V/Réf. : PU 27839 (corr. : TSHIBANGU Kabuya)  
N/Réf. : AA/MB/FRT20192\_692\_PU\_Av\_du\_Roi\_177  
Annexe : //

**Objet :** FOREST. Avenue du Roi 177  
Demande de permis d'urbanisme portant sur la rehausse de l'immeuble de 4 niveaux,  
l'augmentation du nombre de logements de 1 à 5 et la création d'une cour anglaise

**Avis de la CRMS**

*Situation projetée en façade avant.  
Version vue en mars 2022*

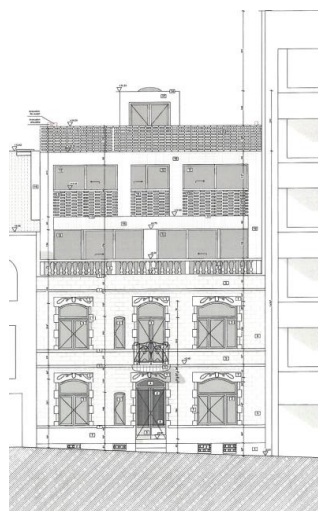
La CRMS avait émis de profondes réserves sur cette mouture du projet car elle doutait de la faisabilité du projet en termes de stabilité et jugeait le nouveau volume écrasant et particulièrement mal intégré. Elle recommandait une révision profonde du projet tout en diminuant la hauteur du nouveau volume et en réétudiant sa composition<sup>1</sup>.

*Élévation projetée en façade avant.  
Images extraites du dossier de demande*

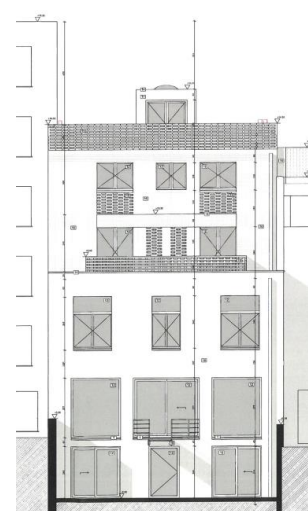
- Au +3 la façade de la rehausse prend en considération la disposition des travées du bâtiment existant ; il serait préférable de retrouver une disposition similaire pour les baies du niveau +2 ;
- les claustras en briques constitueraient un élément 'étrange' dans la nouvelle façade. Au niveau +3 ils risquent par ailleurs d'avoir un impact négatif sur les vues vers l'extérieur ;
- A l'intérieur, la nouvelle proposition maintient la cage d'escalier centrale ce qui permet de conserver en grande partie l'agencement des pièces d'origine. La CRMS encourage le demandeur de conserver aussi les décors existants qui semblent être qualitatifs.
